**DICTAMEN EN RELACIÓN AL ESTUDIO DE IMPACTO AMBIENTAL DEL PROYECTO DE INSTALACIÓN DE UNA PISTA DE ESQUÍ DE FONDO EN MONTE DE UTILIDAD PÚBLICA DEL NÚCLEO DE PIEDRAFITA DE JACA, PROMOVIDO POR LA PARTACUA ESQUÍ NÓRDICO S.L.**

La Entidad Local Menor de Piedrafita de Jaca (T.M. de Biescas, Huesca), remitió al Consejo de Protección de la Naturaleza de Aragón, con fecha de registro de entrada 10 de febrero 2010, para su revisión y estudio, dentro del proceso de información pública regulado en la Ley 7/2006, de 22 de junio, de protección ambiental de Aragón, el Estudio de Impacto Ambiental del proyecto de instalación de una pista de esquí de fondo en Monte de Utilidad Pública del núcleo de Piedrafita de Jaca, promovido por La Partacua Esquí Nórdico S.L

**Emitir el siguiente Dictamen en relación al Estudio de Impacto Ambiental del proyecto de instalación de una pista de esquí de fondo en Monte de Utilidad Pública del núcleo de Piedrafita de Jaca, promovido por La Partacua Esquí Nórdico S.L**

Ortoimagen de la zona de estudio. A la derecha aparcamientos, a la izquierda edificio multiusos.

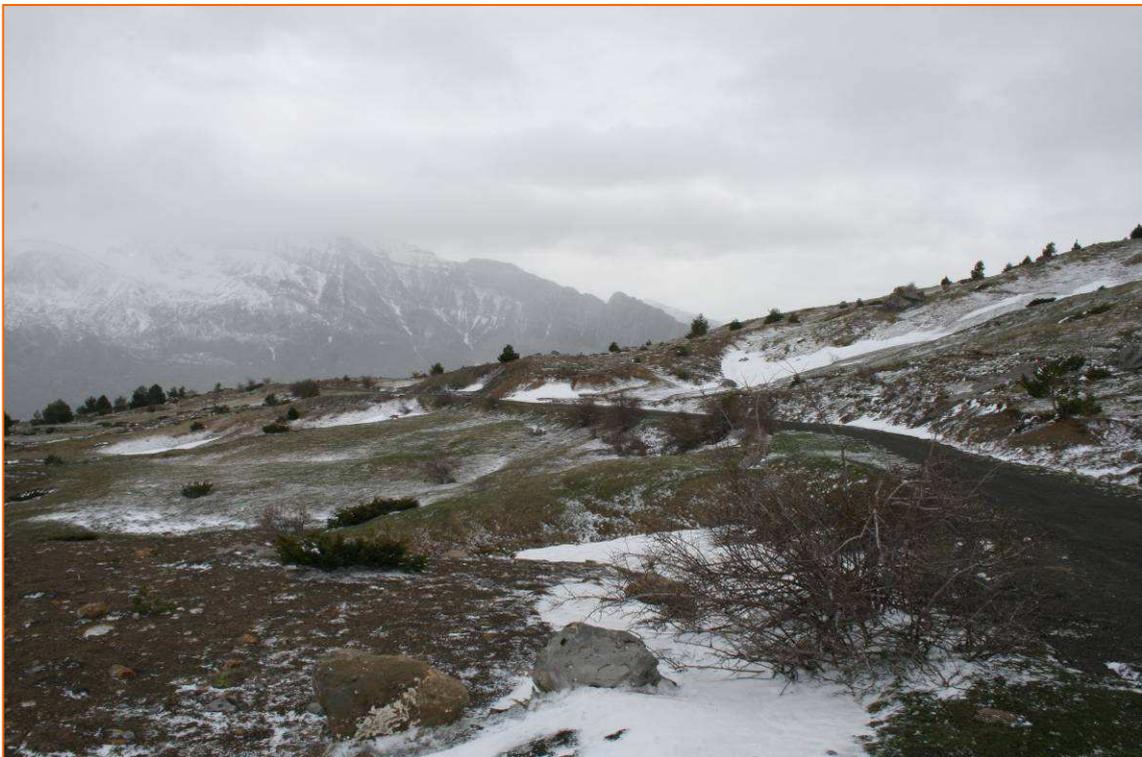
- Se plantea una zona de aparcamientos para dar cabida a 200 vehículos entre coches y autobuses. Se ha calculado una superficie media de 25 m<sup>2</sup> por plaza (incluida superficie destinada a viales). Según estos cálculos se necesitan alrededor de 5.000 m<sup>2</sup> de aparcamiento. La superficie es considerable y la valoración que se hace respecto a los terrenos seleccionados en la alternativa 1, definidos como terrenos parcialmente erosionados, debe matizarse. Son zonas de pastizales de alta montaña con evidentes procesos erosivos, pero que siguen conservando un elevado interés natural.

Sector del ibón de Piedrafita con la cara norte de Peña Telera. Se puede considerar una de las zonas de mayor valor ambiental y en consecuencia se propone sacarla del ámbito de actuación.

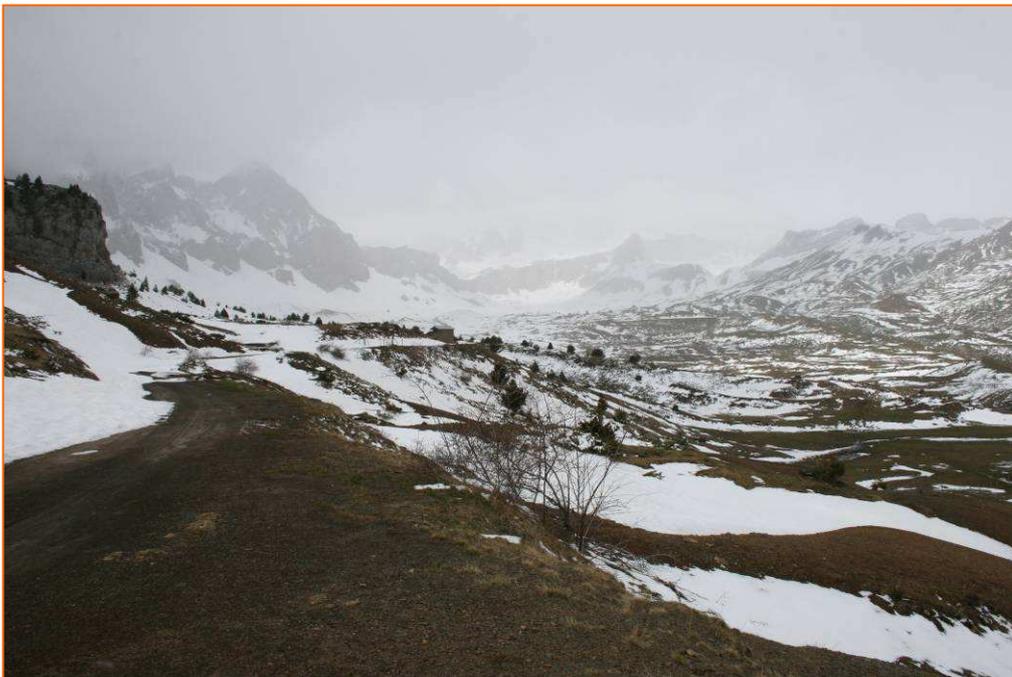
Se echa en falta una **zonificación de la zona de estudio en función de la calidad ambiental**. A este respecto, cabría plantearse la eliminación de algunos sectores del ámbito esquiable por su elevado valor natural como el entorno del ibón de Piedrafita, o los cortados y rocallas de Peña Telera, en el sector de la Rinconada, donde no llegan las pistas forestales, o los sectores de prados húmedos.
